Arkiv: <arkivID><jplD>
PlanID-
125620160010,
Plannavn-Plansak
Detaljregulering for
fv. 564 Fløksand-
Vikebø, Komnr-4631,
FA-L13

Saksframlegg

Klage på vedteken detaljreguleringsplan med alternativ A2 + B3 for fv. 564 Fløksand - Vikebø - PlanID 1256-20160010

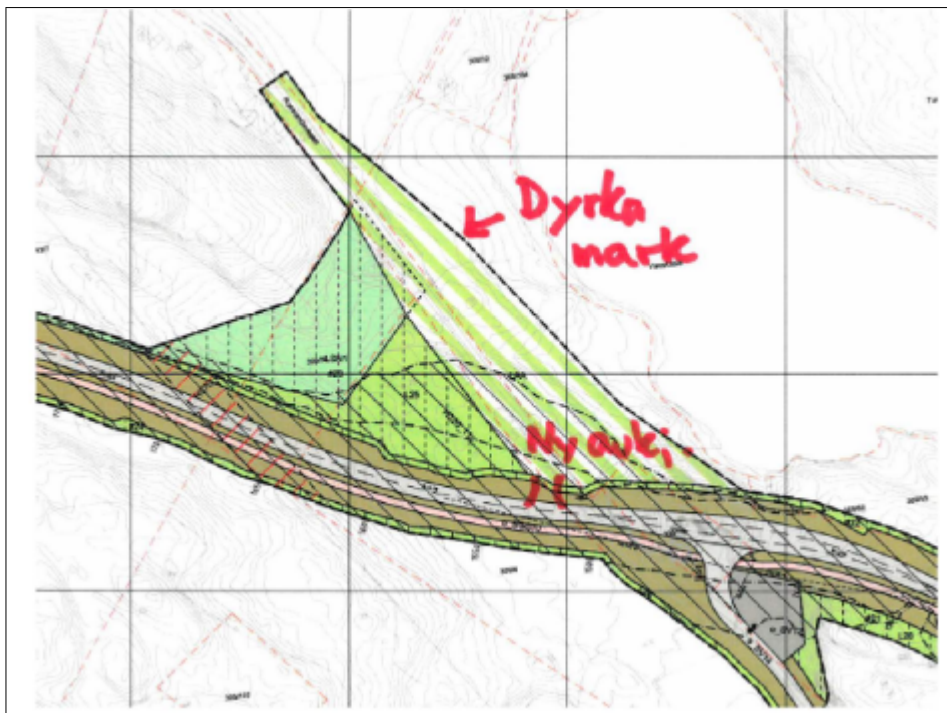
Klagen gjeld to tilhøve:

- Han ønsker å få tildelt ny tomt/plass til nytt naust til erstatning for det som blir innløyst på eigedomen 305/3
- Han ønsker at det blir lagt inn i planen tilkomst til dyrka mark på Steinberget sør.

Når det gjeld tilkomst til jordbruksareal søraust for Steinberget vil vi tilrå at denne klagen blir teken til følge. I vedteken plan ligg tilkomst til dette arealet via avkøyring f_SV15 vest for Steinberget. Haugsvær bur nede mot Leiro, og vil med denne tilkomsten få nærare 3 km ekstra køyring kvar gong han skal frå hovudbruket, ut til dyrka marka, og attende. I tillegg til noko jordbrukstrafikk kan ei slik avkøyring og truleg gje ein minimal auke i kryssing av fotgjengarar i området. Men med fartsgrense 60 km/t meiner vi løysinga med tilkomst i dette området er akseptabel. Og da Haugsvær vil få store ulemper med løysinga i vedteken plan vil vi tilrå at klagen blir tatt til følge.

Vi tilrår at klagen når det gjeld naust ikkje blir teken til følgje. Det er normal praksis i slike saker at vi, som tiltakshavar, betaler ut ein erstatning, og at eigar av bygning sjølv ordnar eventuell erstatning. Dette fordi det ofte ikkje er enkelt å finne alternativ plassering innanfor planområdet, planområdet må utvidast for å leggje inn ei alternativ tomt. Dette vil og vere tilfellet her, det er ikkje nokon naturleg naustplassering nært eksisterande

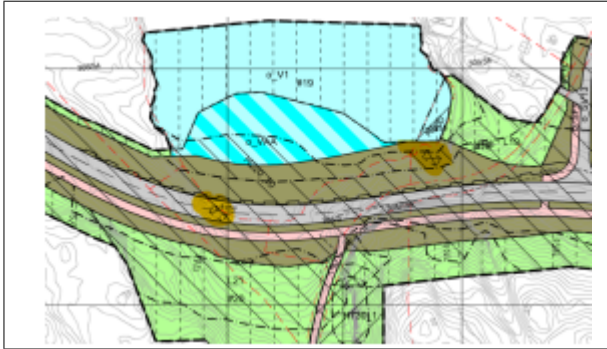
Det er to naust som må rivast ved Rylandsvassdraget som følgje av denne planen. Haugsvær eig naustet lengst

vest.

Vi stiller spørsmål ved kven som skal vurdere ny plassering til naustet om kommunen tar klagen til følge, og er dette ei planendring som forslagsstillar tar på seg? For lik handsaming bør ein også finne eigna plassering for det austre naustet på 305/55. Dette naustet har i tillegg tilkomstveg som kompliserer ny plassering.

Vlfk tilrår å ikkje ta klagen til følge på dette punktet, fordi praksis er innløyising og erstatning, sjå uttale.

Det er ikkje tilfelle at ein må utvide plangrensa for å regulere nytt areal til naust slik vlfk skriv, fordi planomrisset ved varsel om oppstart var mykje større enn omrisset i vedtatt plan. Men vi ser at regulering av areal til nytt naust vil krevje fleire utgreiingar i høve å finne ei eigna plassering samt vurderingar ift det verna Rylandsvassdraget. Fordelen ved å regulere inn nausta er at eigarane slepp risikoen ved å søke dispensasjon frå LNF- formålet og evt. sikringssona mot vassdraget.
